梅田地区、難波地区、京橋地区の重要な課題

<梅田地区>別紙1

梅田地区の課題

17 番街 EV 2F の行列

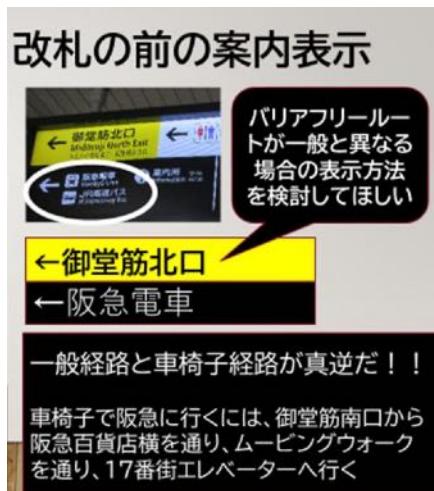
●阪急2F から、3F 改札への EV がわかりにくい。混んでいる。

阪急の2F 改札内にも、3F ホームへ上がる EV があるが、改札前から、EV の存在が確認しにくい。

②JR御堂筋口南口からの阪急への乗り換えルート

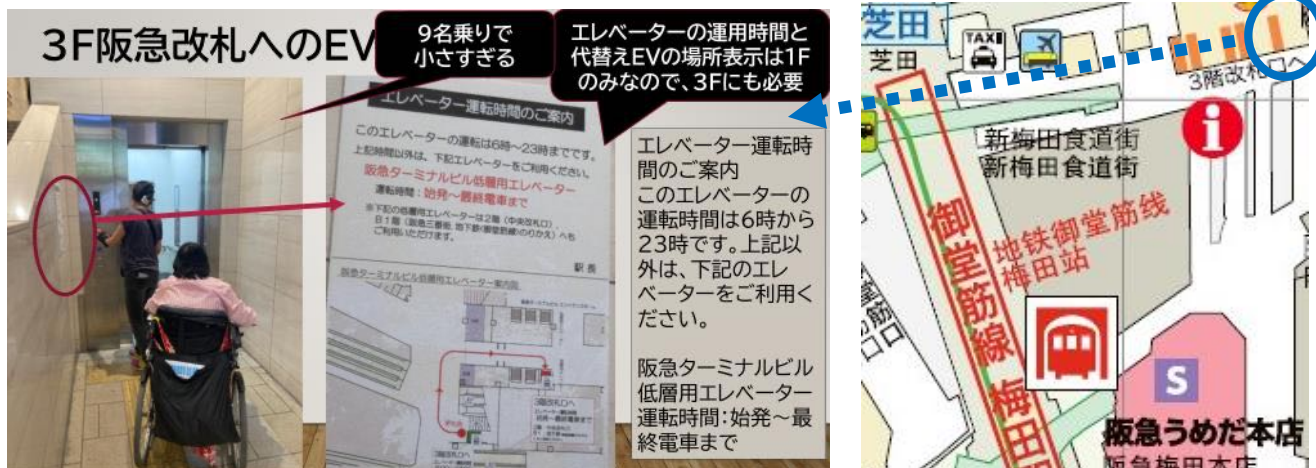
●JR 御堂筋口改札の正面、南口からの案内表示がない

(一般ルートとバリアフリールートが真逆の方向)

●3F 改札口への案内誘導が少ない。点字ブロックの敷設も課題あり。

- 一台は時間制限有、狭い(9人乗り)。17番街のEVはいつも混んでいる。もう一台必要。

②サウスゲート(地下)から JR デッキ改札(3 階)

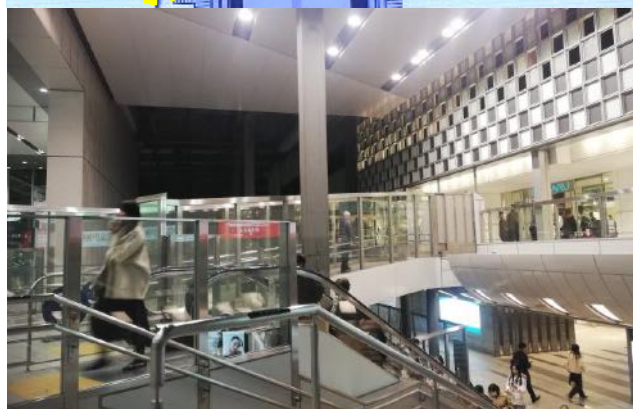
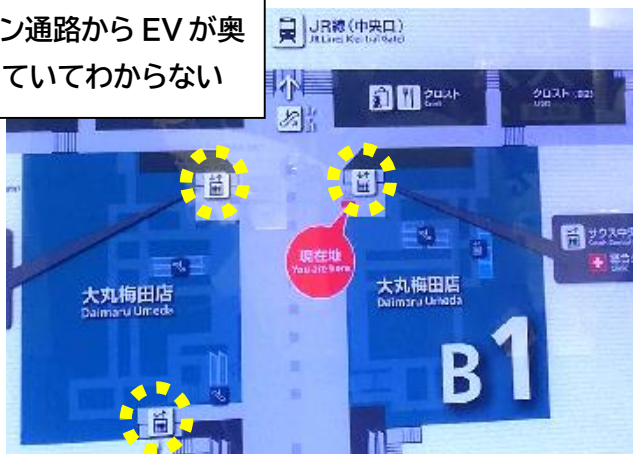
B1 の地下街から JR デッキ階への連絡エレベーターは3基とも、大丸店の3F もしくは4F の連絡通路を経由する必要がある。

4F からはスロープで行けるが、3F からは、EV の乗り換え(3FL→3FH)が必要でわかりにくい。

大丸の営業時間外(10時～20時以外)は、2基は、4F は止まらないために、3F で降りる必要がある。

1基は、3F も4F も止まらないので、2F のデッキの連絡エレベーターに乗り換える必要がある。
しかし、連絡エレベーターには、営業時間や時間外のルートのご案内がないので、たいへんわかりにくい。

メイン通路から EV が奥
まわっていてわからない

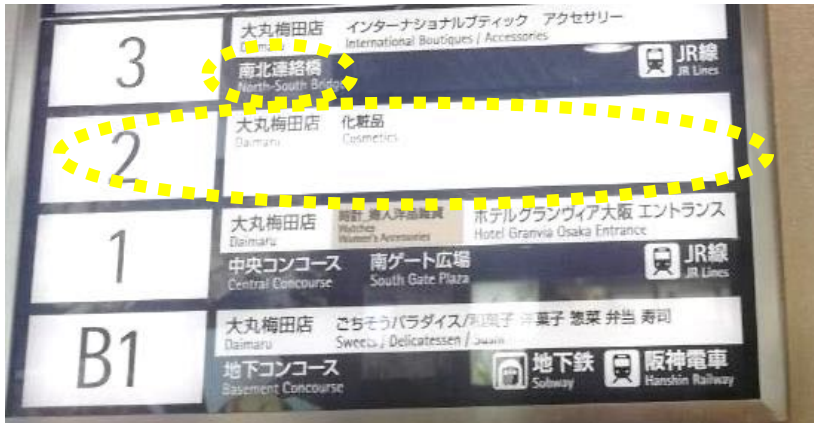
大丸の連絡通路から JR デッキ階へは、EV の
乗り継ぎや時間外のルートなどがわかりにくい

↑B1連絡 EV で JR デッキ階につながることは EV 横の案内に小さく表示があるだけ。2F のデッキ階連絡 EV の案内はない。

JR中央改札の付近の地下階段

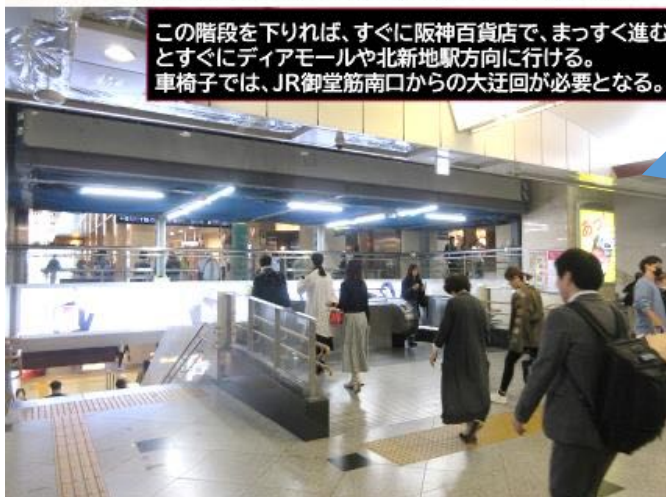
一般ルートでは、JR 北口から中央改札付近のエスカレーターを降りると、ディアモールまで抜けるメイン通りに直結していて、各方面への回遊性が確保されている。

車椅子の場合、梅田北エリアからディアモールに行く場合、全く、別ルートになり、迂回率も大きい。別ルートということは、バリアフリールートの案内表示があるわけなのでわかりにくい。
中央改札付近の地下に降りるエレベーターを設置できないか。

ルクア地下B2

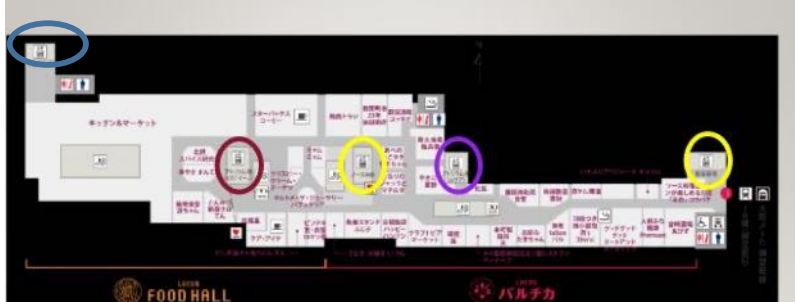
B2 から、地下街通路、御堂筋線への乗り換え経路がわかりにくい

エスカレーターには地下鉄へ行くにはB1に行く必要があることが書いているが、エレベーターはよくわからない。

ルクアイーレ、ルクアの B2 には EV が複数あるが、グランフロント地下通路、御堂筋北改札への通路などへ行こうとすればどの EV に乗ればいいのかルートがわかりにくい。

ディアモール～阪神百貨店～東梅田（迂回）

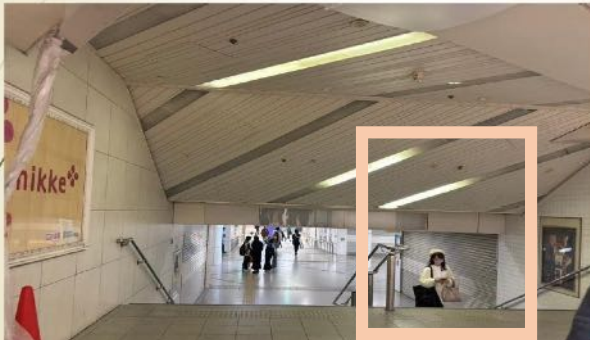
①東梅田から阪神電車への迂回率（一般は1分半、車椅子は9分）

階段で行けばすぐなのに EV がないので、大迂回が必要。

- ・ディアモール連絡通路から阪神百貨店へ行き東梅田へ階段があり、迂回は9分、健常は1分半かかる

※上記の赤丸の時点は階段となっている
ために大迂回(水色実線)が必要。
時間的な問題もあるが、迂回経路がわかりにくく迷う。

エレベーターの設置が必要。

●地上と地下街との連絡エレベーターが分かりにくい。

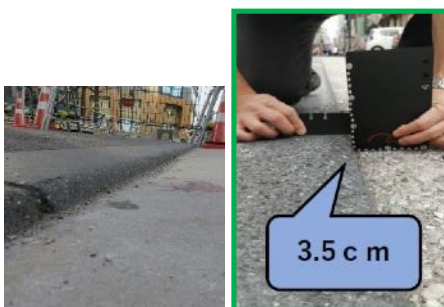
- ・このエリアの特徴は地下街連絡エレベーターがすべて民間ビルを活用している点にある。エレベーターはビル内にあるため特に地上ではどこにエレベーターがあるのか分かりにくい。表示については個々のビル側の努力で改善されているが、統一的な改善ではないため、未改善だったり改善が不十分な点がたくさん残っている。またなんば駅⇄日本橋駅間はエレベーター自体が2基のみ（1基は場所がととても分かりにくい）で階段と比べて極端に少ないままである。
- ・2018年当時、大阪市計画調整局と障害者団体で各ビルに表示改善を働きかけた経過があるが、各ビルからは、大阪市としての統一的な仕組みを求める声が多数だった。今回は改善のための良い契機となるはずである。

はり重・吉野家前

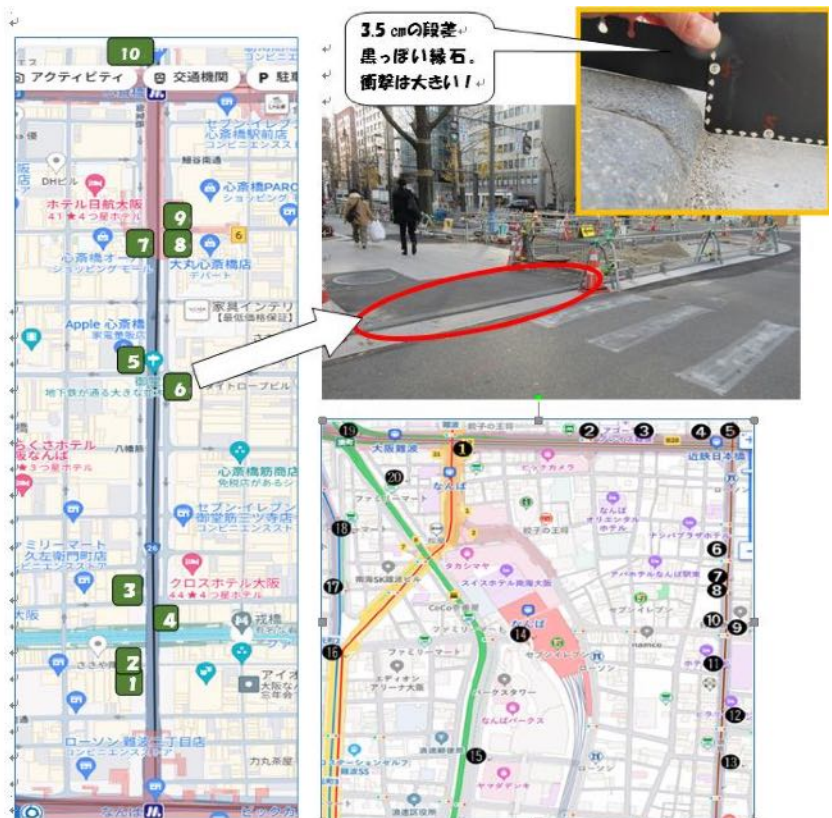
●3センチなど、危険な歩道の段差を無くしてほしい。

御堂筋等、新しく歩道工事をしている場所でも3cm前後の段差がある。問題なのは段差が0cm～4cmとバラバラであること。2.5cmを超えると転倒の危険性が高く、首への衝撃も大きい。2.5cmを超える段差は御堂筋(なんば駅～心斎橋駅間)で10カ所。実はもともとともなんば駅南側でも20カ所の危険な段差があるが、工事中の新しい場所は早急な改善を検討していただきたい。

ポイント①

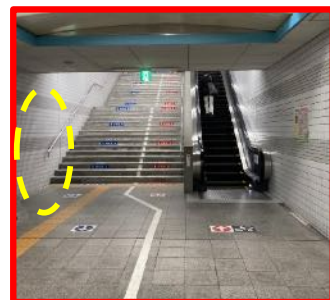
大阪メトロ京橋駅から JR、京阪への地下通路による乗り換え経路があるが、最短かつ雨に濡れない動線は、階段とエスカレーターしかなく、車いす利用者はコムズガーデンのエレベーターを利用するしかないという課題がある。また、現存するエレベーターは非常に小さく使いにくい。また、案内は非常にわかりづらく、特に地上からは初見ではまずたどり着けない（バリアフリールートがわからない）。2004 年に基本構想が制定されたときから、エレベーターがコムズにしかないことは課題として認識されていたにも関わらず、改善されてこなかった。以上を踏まえ、新たなエレベーターの設置箇所に下記の 2 点をあげる。

①は、地下1階から北側方向に地上に上がる階段近くの歩道上である。駐輪場や植え込みがあるので、スペースはある。地下道（地下2階部分）から横穴を掘り、地上の道路、歩道に沿っていく形となる。

②は、そのすぐ南側で、①より京阪モールに近い。今あるエスカレーターと階段の真上に位置しますが、地上部分にスペースはある。

既存の京阪ホテル（京阪モール）のエレベーターの位置を活用する案もあるが、商業ビルに直通するエレベーターは、非常に混雑することが想定される。なので、地上と地下2階のみを繋ぐエレベーターの設置が望ましい。

「健常者と同様に最短で、雨にも濡れにくい」ことを考え、すでにある地下道を活用したい。

京阪モールと連絡デッキの接続部。
階段とエスカレーターしかない。

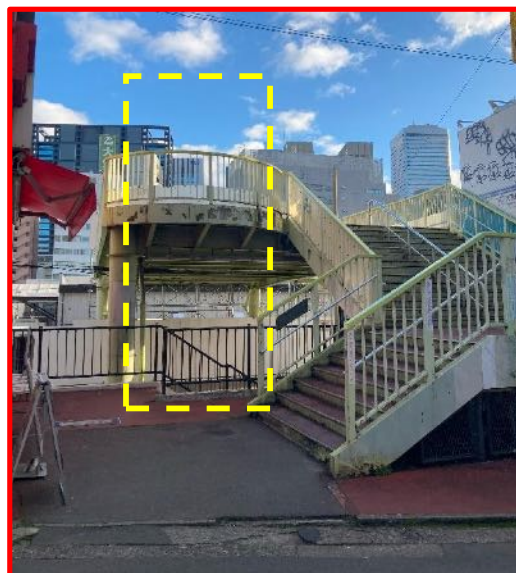
マクドナルド京橋店横の階段近くにエレベーターを設置し、デッキにここから上がれるようにする案。

階段の先は、取り壊されたイオンに接続されていたが、今はどこにも繋がっていない。

今後、連絡デッキと新たに建設される予定の商業施設を接続する際には、それぞれの駅から商業施設に向かう際にこのルートが最短となるため、将来的な改善箇所として挙げるべき。

JR 京橋駅⇄大阪メトロ京橋駅間の案内のわかりにくさについて

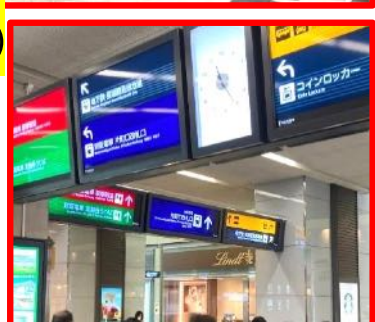
①改札を出てすぐ真上の案内板だが、エレベーターのサインが小さすぎる。

②エレベーターの場所がわかりにくい。ミストの横にでたあとがわからない。エレベーターの近くにきてようやく案内が見える。

③エレベーターで地上に上がってから、辺りを見回しても案内が何もなく、右も左もわからない。

④公園のバリカーを抜け見渡すと、見えてくる京阪電車の表示ですが、改札の場所がわからない。

⑤京阪の改札近く。案内が増えてくるが、複雑でわかりにくい。

⇒もっと大きなサインをつけるべき。

⇒エレベーターがここにある、と大きくサインで示すべき。

⇒エレベーターを出てすぐの位置に案内をつける。

⇒天井に吊り下げ案内をつける。

⇒何メートル先に何があるか、具体的な表示をする。

⑥

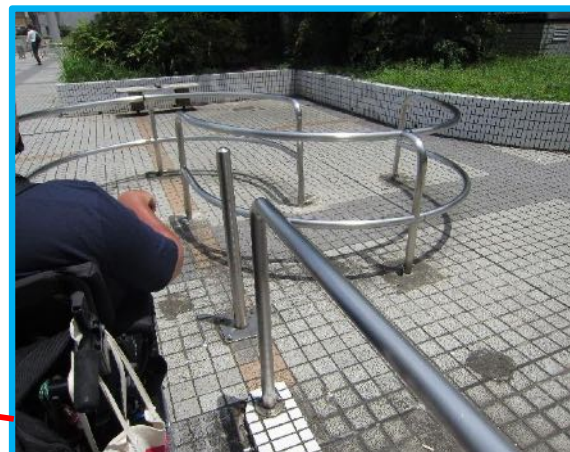
⑤公園の前まで来ても一切案内がない。この公園内のエレベーターを使わないといけないことがどこにも書いていない。

⑥公園内に来てもエレベーターの位置がわかりにくい。エレベーターを降りるとすぐ、地下鉄の方向がわかる吊り下げ案内があります。

⇒各入口に大きく地下鉄への案内、エレベーターのサインをつける。

京橋地区バリアフリーマップ

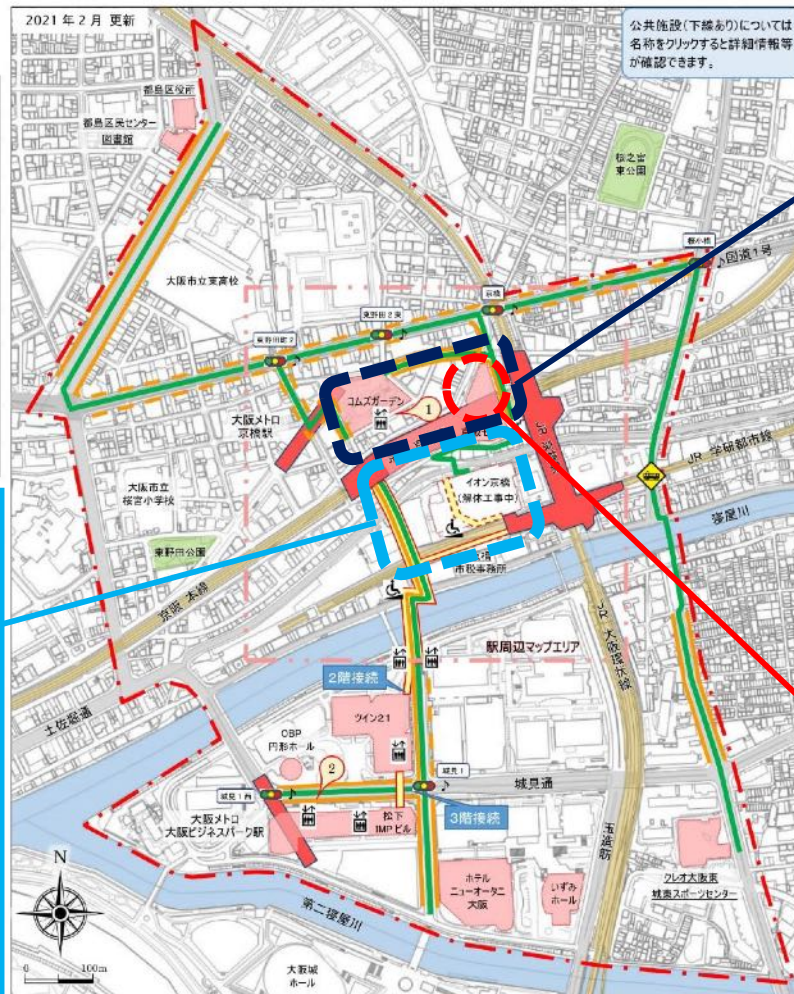
地区内の公園はコムズガーデンをはじめ、入口に柵、車止めがあります。特にコムズガーデンは各方面に入口がたくさんあるが、柵があり、階段しかない入口も多い。現在は大型の電動車いすも多く、また、車いすだけでなくベビーカーでもアクセスしやすくあるべきで、下記のような柵は撤去してほしい。

現在4か所から公園内に入ることができ、3か所は写真のようなS字のゲートがあり、非常に通りにくい。南側の入口が一番入りやすく、エレベーターに近い。(ちなみにこの地図にはエレベーターの表示がない。)

そのほかの入口は右下の写真のように階段のみの入口となっている。

イオン内～連絡デ
ッキは主要経路と
されていた。イオン
がなくなり経路が
減ってしまってい
る。
